Objet : Avis de l'Agence de l'eau Rhin-Meuse concernant la demande de renouvellement et d'extension de la carrière de Valff et Niedernai.

Par courrier électronique en date du 16 juillet 2025, vous sollicitez l'avis de l'AERM sur le renouvellement et l'extension de la carrière de Valff et Niedernai.

Figure 1 : Aperçu de la confluence entre l'Andlau et le Flussgraben

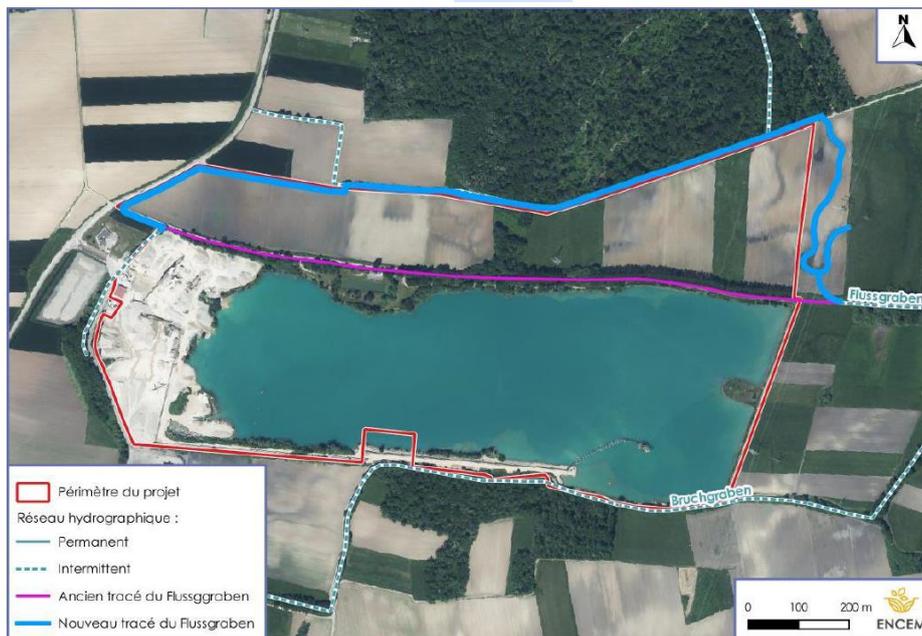
Les investigations de terrain réalisées sur le cours d'eau démontrent le caractère temporaire de son écoulement et les faibles enjeux hydro-biologiques et hydromorphologiques associés (2 espèces de poissons inventoriées : un gardon et 27 Pseudorasbora (espèce invasive). De plus la confluence de ce petit affluent avec l'Andlau ne semble pas fonctionnelle.

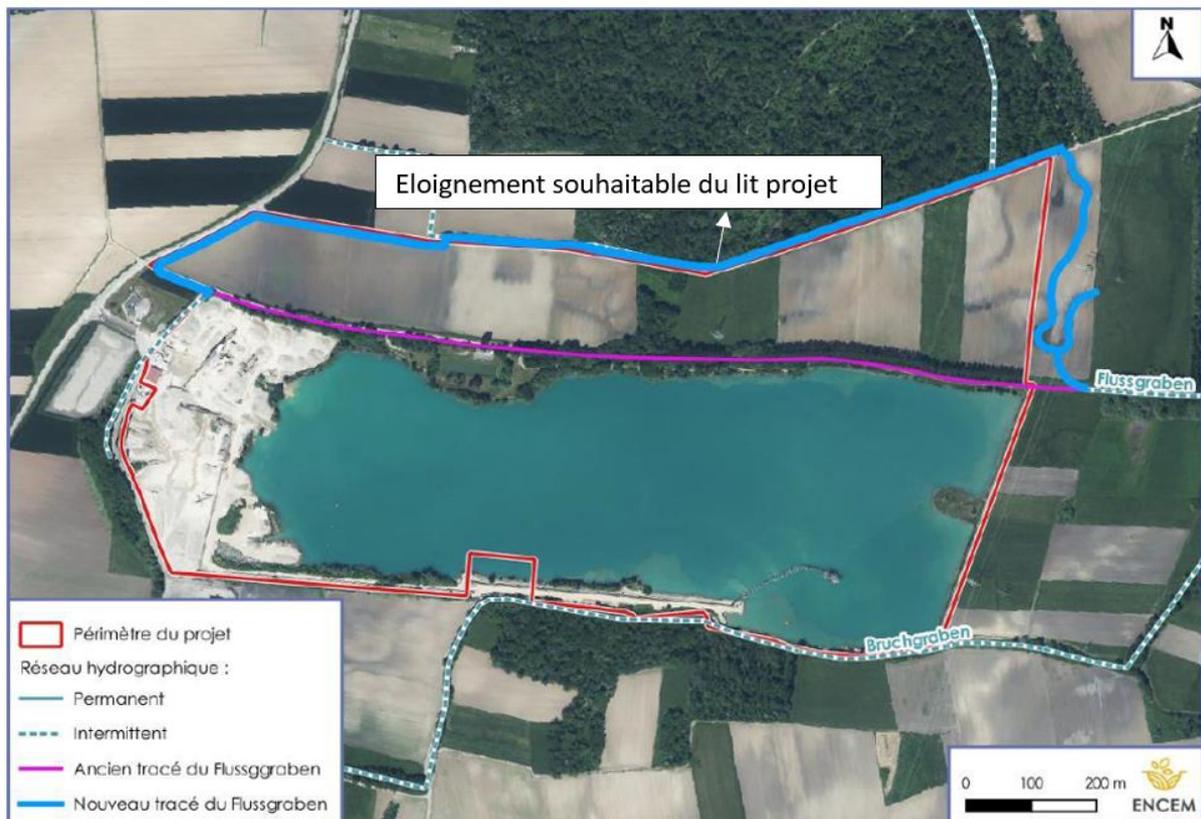
Toutefois le profil en long du cours d'eau ne sera pas retravaillé jusqu'à sa confluence avec l'Andlau, sous motif de ne pas impacter la zone humide par un effet drainant. **Le lit projet présentera donc une contrepente sur la partie aval** et fonctionnera davantage comme un espace humide lentique, favorable notamment aux amphibiens.

Le projet semble apporter davantage de bénéfices que d'impacts négatifs sur le fonctionnement de cet affluent, dont la dynamique et la morphologie sont actuellement altérées (hormis sur l'aspect ripisylve). Toutefois il serait **pertinent de ne pas reprendre le fossé routier comme lit projet** pour limiter notamment les risques de pollution du futur lit qui servira probablement de site de reproduction pour les amphibiens, au moins le long du massif boisé. Cela permettra d'également augmenter son potentiel biologique (diversification du profil, pentes douces etc...).

Le pétitionnaire précise que le nouveau tracé du Flussgraben sera éloigné d'a minima 8 m de l'extraction (contre 10m dans l'arrêté), le dossier présente une demande de dérogation à l'arrêté ministériel modifié du 22 septembre 1994.

Au regard des enjeux importants associés à ces sujets et pour ne pas créer de jurisprudence, il est demandé de ne pas accéder à cette demande et d'imposer une réduction de la surface d'exploitation pour être en conformité avec cet arrêté.

Par ailleurs, il est recommandé d'écarter l'option d'un tracé de lit empruntant le fossé routier, afin de limiter les risques de pollution et de maximiser le potentiel écologique du nouveau linéaire. Enfin, la mise en œuvre d'Obligations Réelles Environnementales (ORE) pour sécuriser la pérennité des mesures compensatoires apparaît opportune.
